## 8. 橋梁耐震

とりまとめ：[山尾敏孝] (熊本大学)

参考図 変位分布 (正弦波 2Hz)

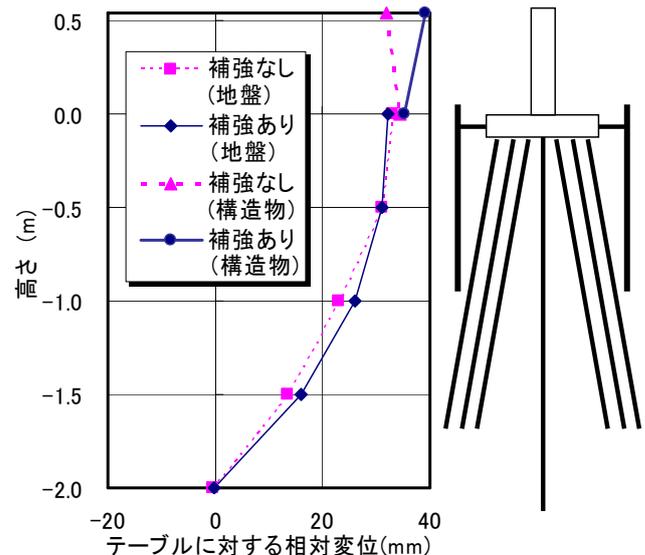
実験結果として、橋脚天端の応答変位が、補強あり、なしでほとんど変わらなかった理由は何か？

本論文では、表-2 において L2 スペクトルⅡでの最大応答値を示しております。表-2 の各相対変位値および図-9 から、補強により「くの字のモード」が解消されていることがわかります。表-2 の杭曲げモーメントの値を参照しますと、補強によりモーメント値は小さくなっていることが確認できます。補強なしの場合は、「くの字モード」により橋脚天端ではフーチングより小さく変位していたものが、補強により「くの字モード」が解消されると、橋脚天端はフーチングより大きく変位するようになります。

参考で正弦波 2Hz により加振した結果を示します(参考図)。L2 スペクトルⅡの場合と比較して、より明確に補強によって「くの字モード」が解消していることがわかり、それに伴い橋脚天端の応答変位値も補強により大きくなっていることがわかります。

L2 スペクトルⅡの場合と正弦波 2Hz の場合とで、橋脚天端の応答変位値の補強による変化において差が生じている理由として、地震波の特性、および土槽と模型のスケールのあるものと思われる。
